野口川の氾濫に関する長崎県の恣意的な計算について（補足意見書）

2019年6月3日

嶋津暉之

「治水面から見た石木ダムに関する意見書」（2018年10月21日）を補足する意見書を提出する。

図1 川棚川の堤防高、計画高水位、石木ダム無し計算水位

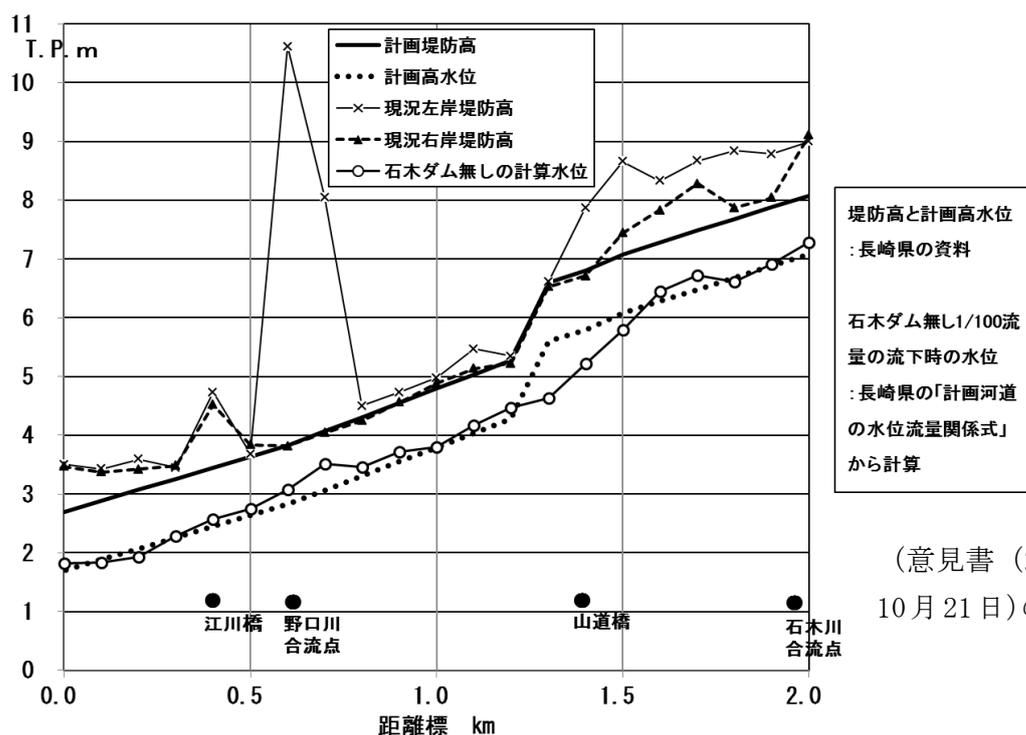
「長崎県は1/100の雨が降ると、石木ダムがなければ、川棚川下流部で洪水が溢れて危険だと宣伝しているが、図4を見ると、この規模の洪水が流下しても、堤防高より低い水位にとどまっており、溢れるわけではない。堤防高の余裕が小さいところでも、計算水位は堤防高より50cm低い。

河川整備計画で定めた余裕高1mを確保できないところがあるので、危険だというのが長崎県の主張であるが、あくまで余裕高の範囲の話であり、実際に氾濫する危険性があるわけではない。」

検討すべき問題として残されているのは、石木ダムなしの1/100流量が流下した時の

水位が図1のとおり、野口川合流点付近では計画高水位より多少上回るため、そのことが野口川の流下を阻害することがないかということである〔注〕。
